図3-1 品質マネジメントシステム体系図

大飯発電所原子炉施設保安規定変更前後比較表（第 次改正）

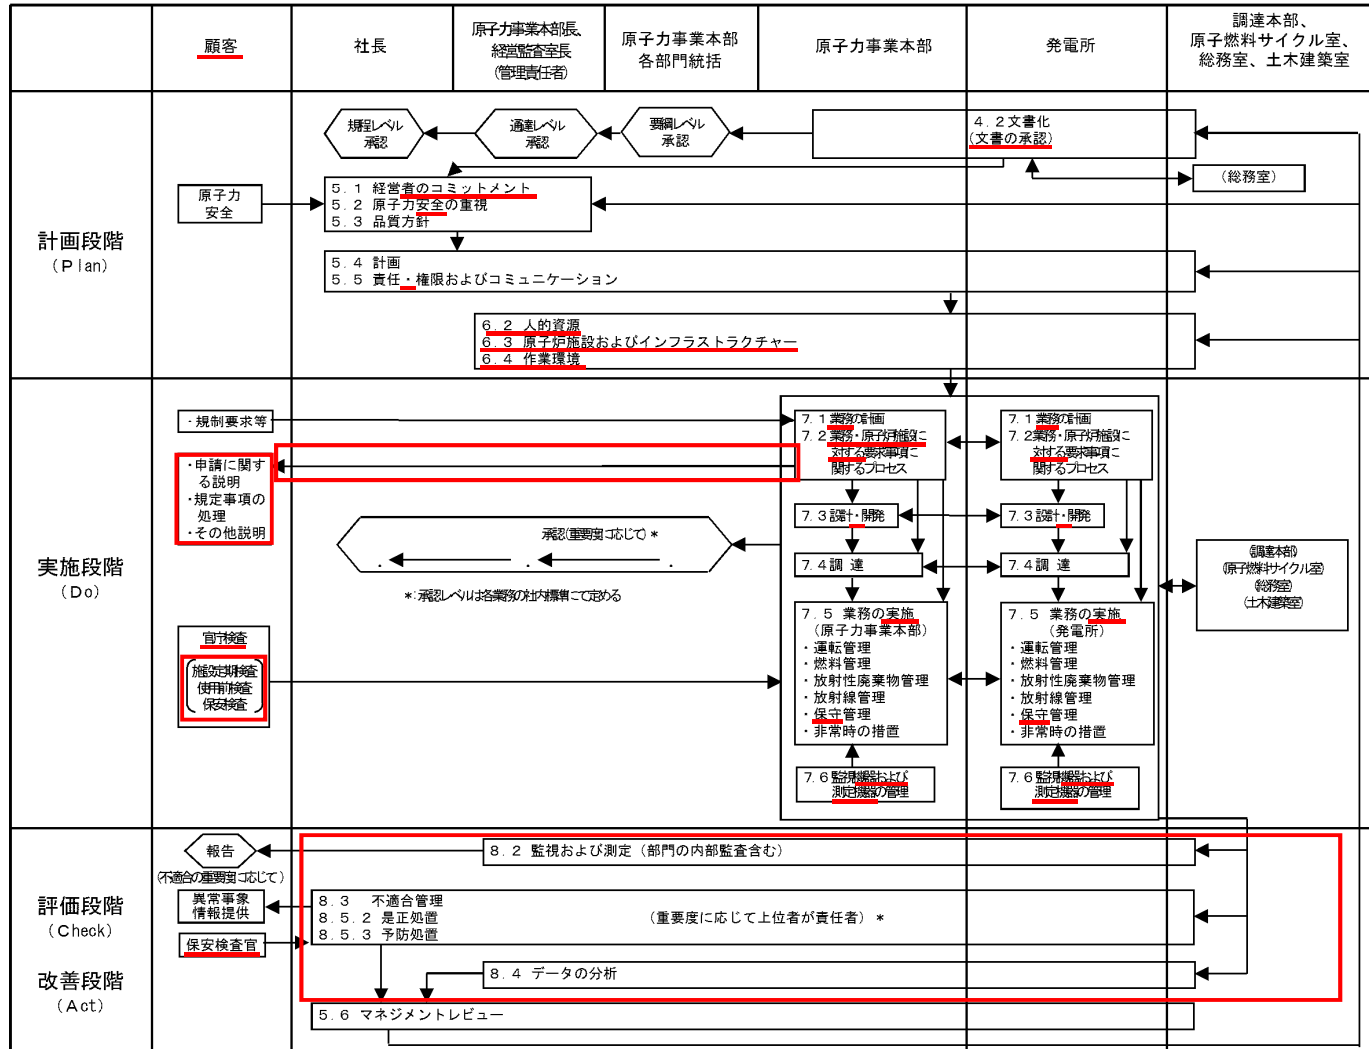
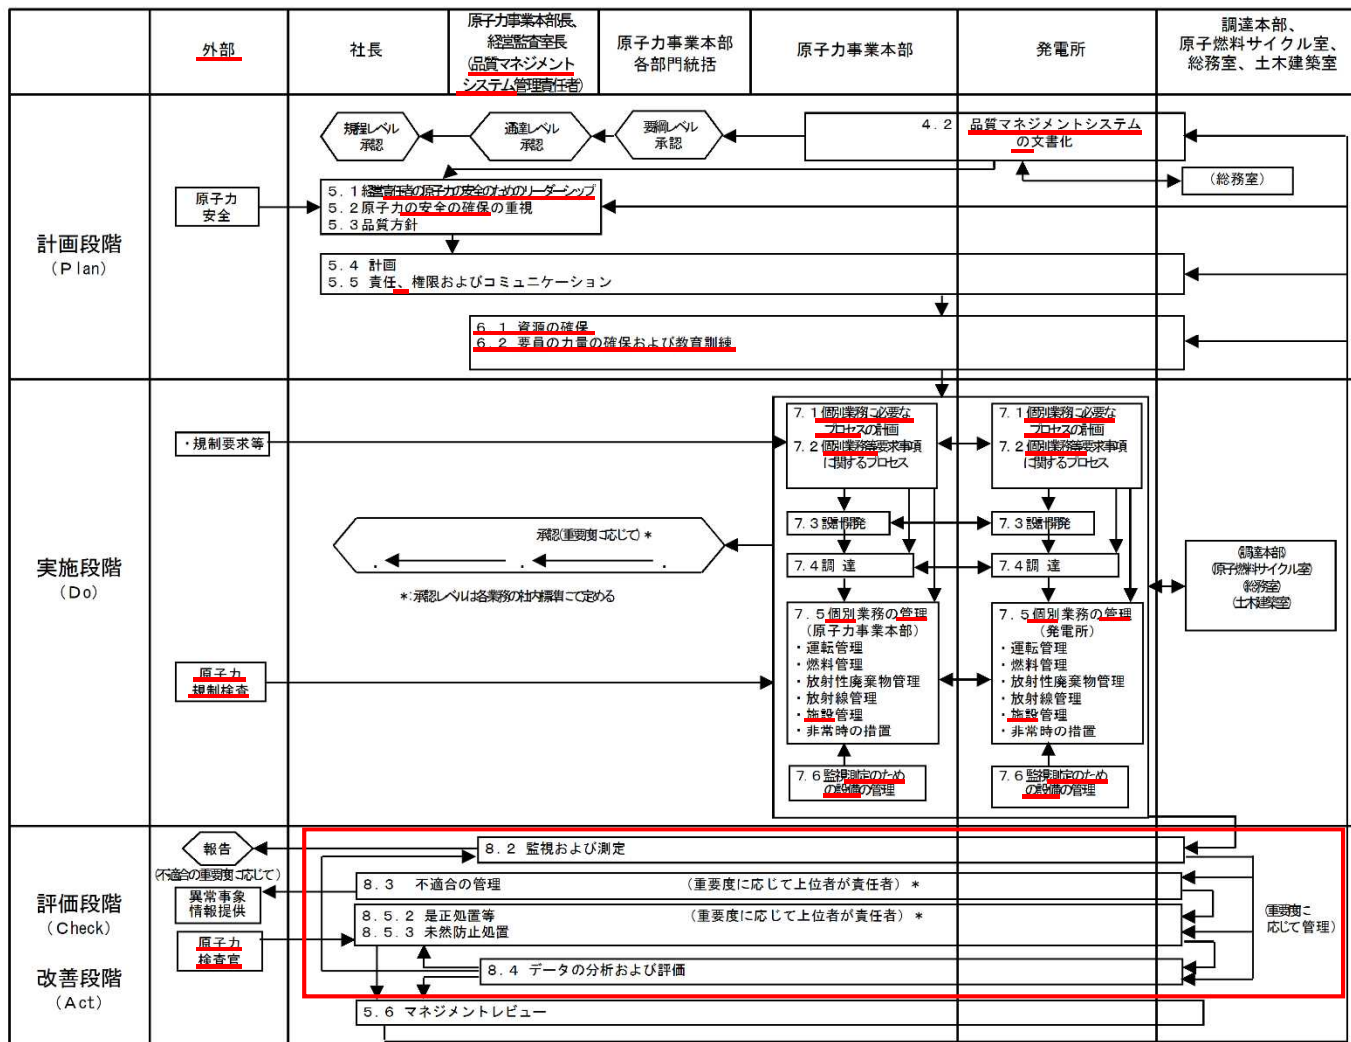
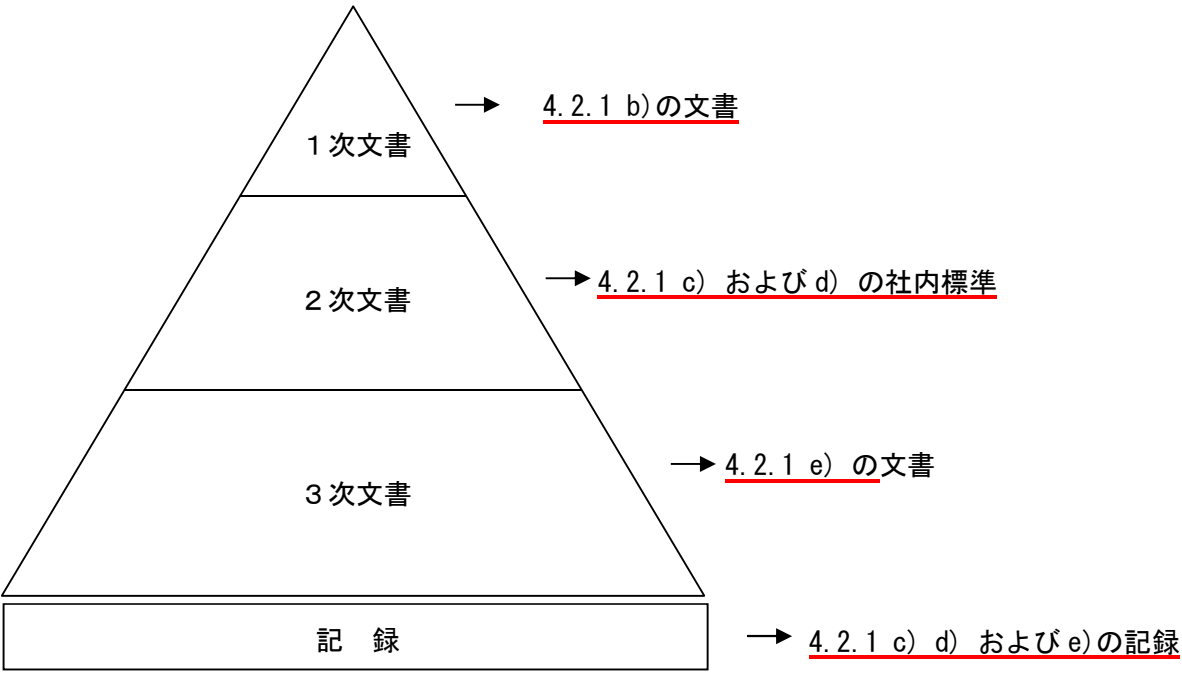
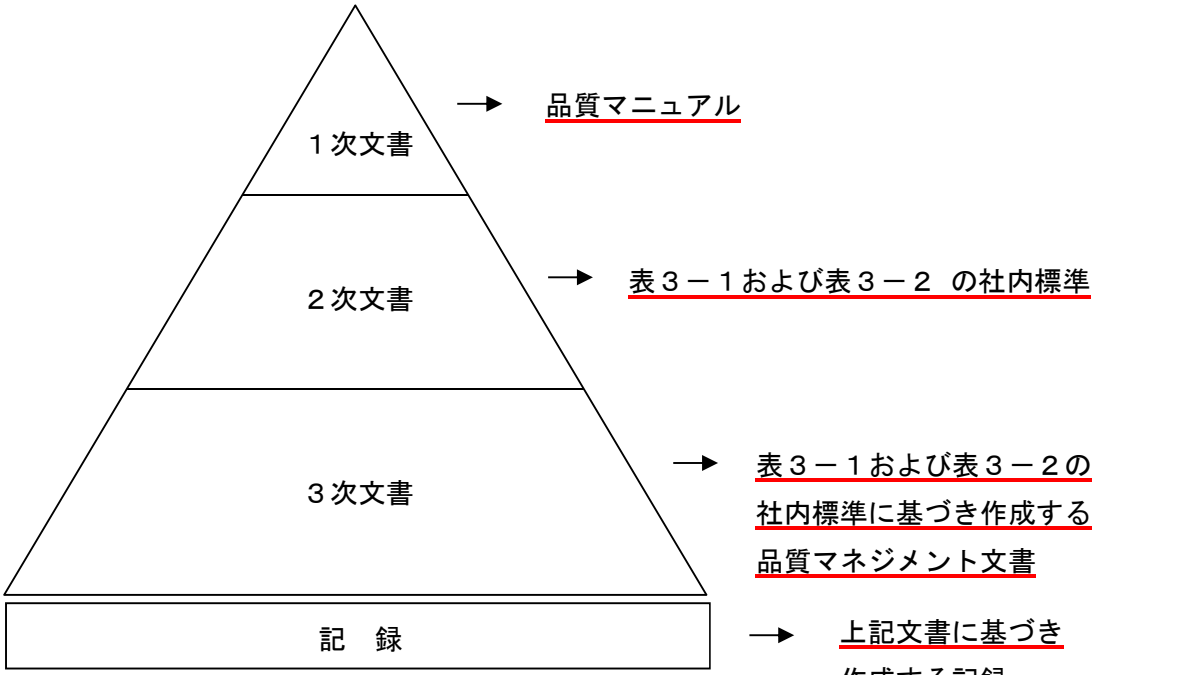
(注1) 本図は、品質マネジメントシステムを構成するプロセスの関連を規格要求事項に着目し、整理した上でPDCAに分類して示している。業務の詳細は各社内標準にて定める。
(注2) 原子力事業本部各部門統括とは、原子力企画部門統括、原子力安全部門統括、原子力発電部門統括、原子力技術部門統括（原子力技術）、原子力技術部門統括（土木建築）、原子燃料部門統括のいずれかを指す。

(注1) 本図は、品質マネジメントシステムを構成するプロセスの関連を、項目ごとに整理した上でPDCAに分類して示している。業務の詳細は各社内標準にて定める。
(注2) 原子力事業本部各部門統括とは、原子力企画部門統括、原子力安全部門統括、原子力発電部門統括、原子力技術部門統括（原子力技術）、原子力技術部門統括（土木建築）、原子燃料部門統括のいずれかを指す。

原子力規制における検査制度の見直しに伴う変更（品管規則の制定に伴う変更、法令改正に伴う用語の変更（「保守管理」を「施設管理」、「保安検査官」を「原子力検査官」に変更）、「申請に関する説明」等事業者による検査が主体となるための変更）
